Mission régionale d'autorité environnementale

**Avis de la Mission Régionale d'Autorité environnementale
de Bourgogne-Franche-Comté
sur le projet de parc éolien Voie du Tacot
sur la commune de Mont-Saint-Léger (70)**

n°BFC-2020-2026

Carte de situation du projet (source : Résumé non technique)

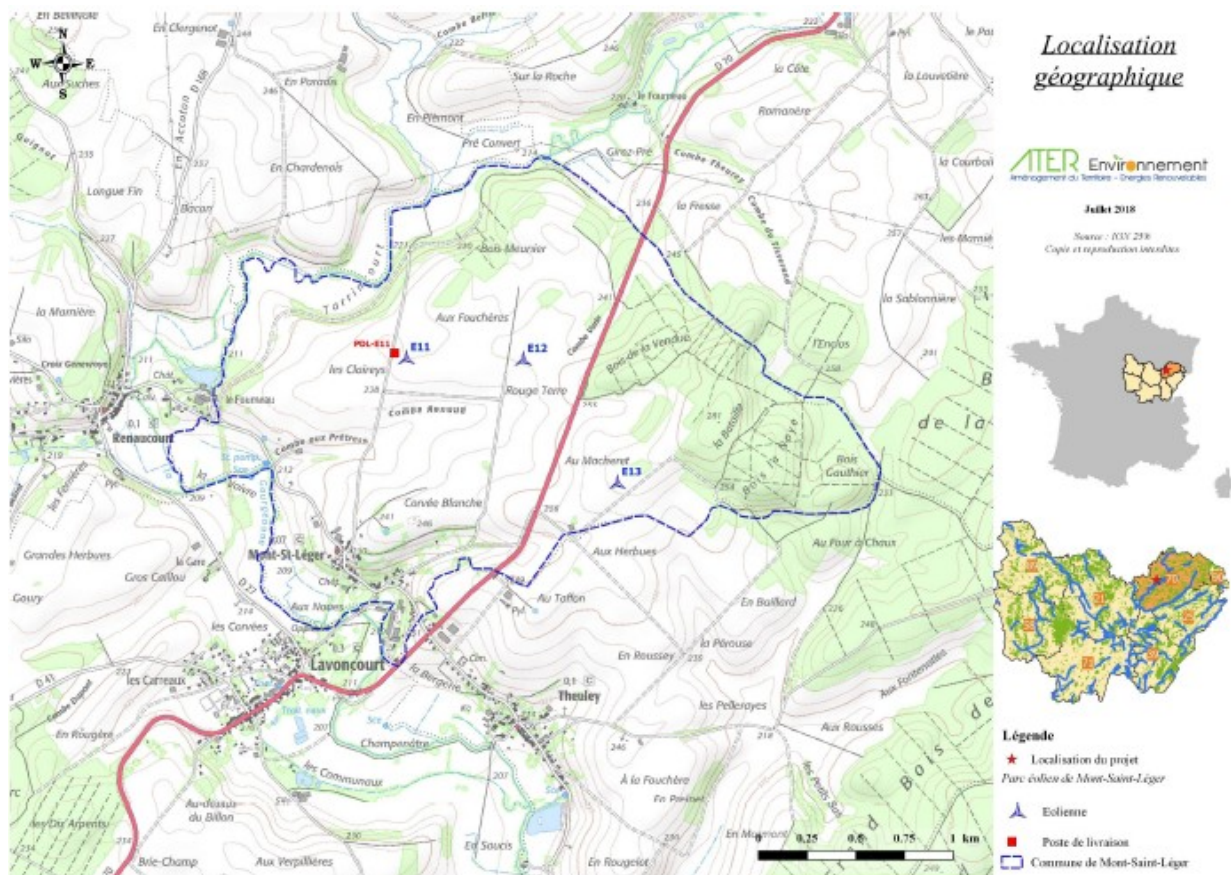
Le raccordement du parc éolien à un poste source en vue de l'injection de l'électricité produite sur le réseau public n'est pas déterminé. Les deux postes envisagés dans un rayon de 20 km, situés à Renaucourt et sur la ligne 225 kV Pusy-Rolampont, ne disposent pas d'une capacité d'accueil suffisante à ce jour.

Vue d'ensemble des parcs éoliens construits et en projet dans le secteur (source : étude d'impact)

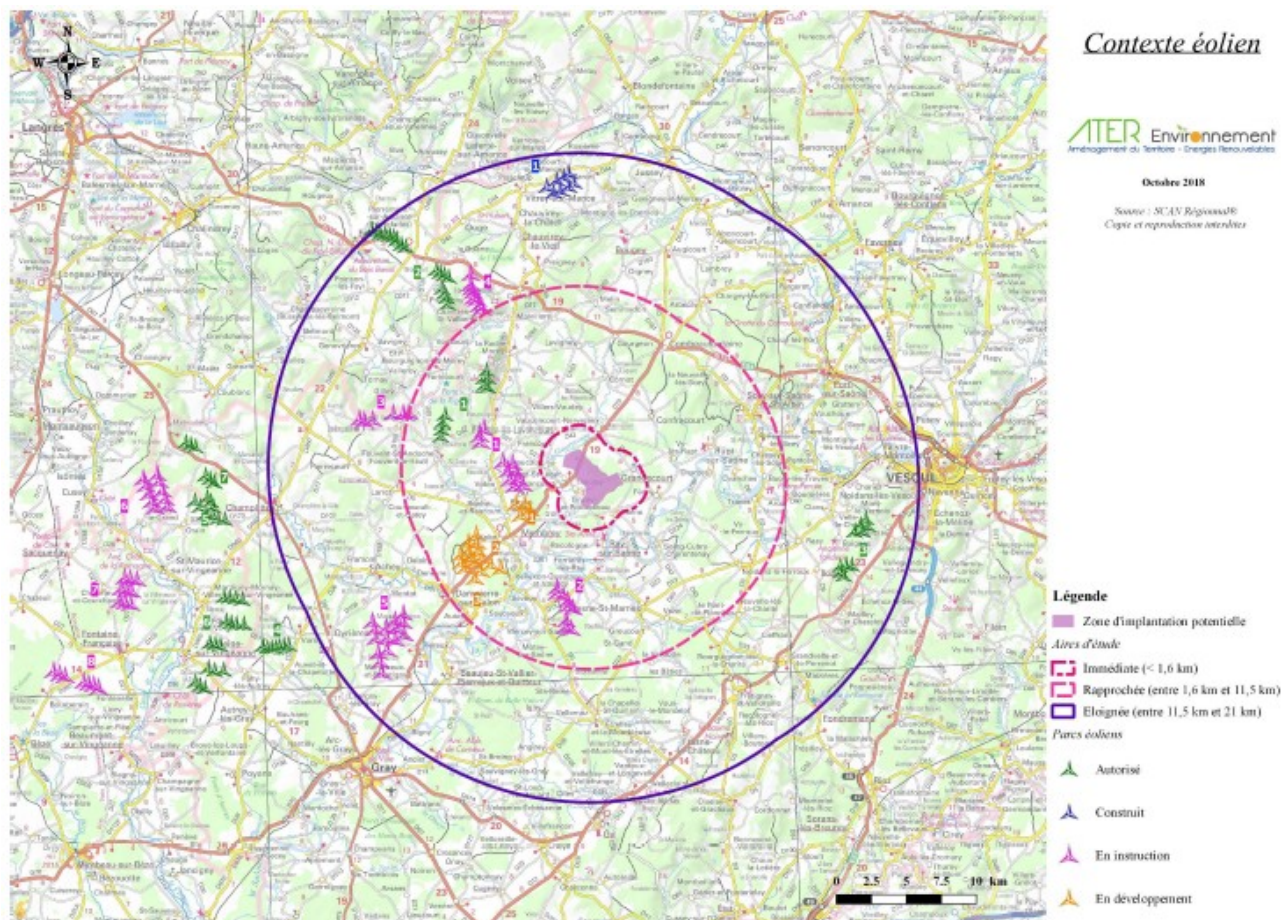
Le territoire est très concerné par le développement éolien, même si un seul parc est construit à ce jour. L'étude d'impact considère les effets cumulés des projets éoliens présents dans les aires d'étude et des deux autres projets éoliens portés par la Société Parc éolien de la Voie du Tacot (situés à Brotte-lès-Ray et à Vaite). L'ensemble de ces projets éoliens sont représentés dans la carte ci-dessus.

Pour l'analyse paysagère, le rapport propose deux scénarios. Le premier porte sur les projets construits, autorisés ou en cours d'instruction, incluant les deux autres projets de la Voie du Tacot et le projet de parc de Renaucourt. Le second y ajoute les projets déjà refusés ou en cours de développement. Seuls 5 points de vue sont proposés, la quantification des effets cumulés n'est pas traitée (indices de saturation absents) et cette partie n'est assortie d'aucune conclusion. De plus, la contribution des trois projets groupés de la Voie du Tacot à la saturation visuelle n'est pas évaluée. La concomitance des trois dossiers portés par la société Voie du Tacot SAS sur le même secteur (projets de Mont-Saint-Léger, Brotte-lès-Ray et Vaite) devrait donner lieu à une

étude globale de l'impact paysager de ces projets, qui constituent de fait un projet d'ensemble, ce qui n'est pas le cas. **La MRAe recommande de compléter l'analyse des effets paysagers cumulés en insérant d'autres points de vue représentatifs, en quantifiant et qualifiant le niveau d'impact sur chaque photo-montage et en rendant cette partie conclusive sur l'insertion paysagère des projets de la Voie du Tacot.**
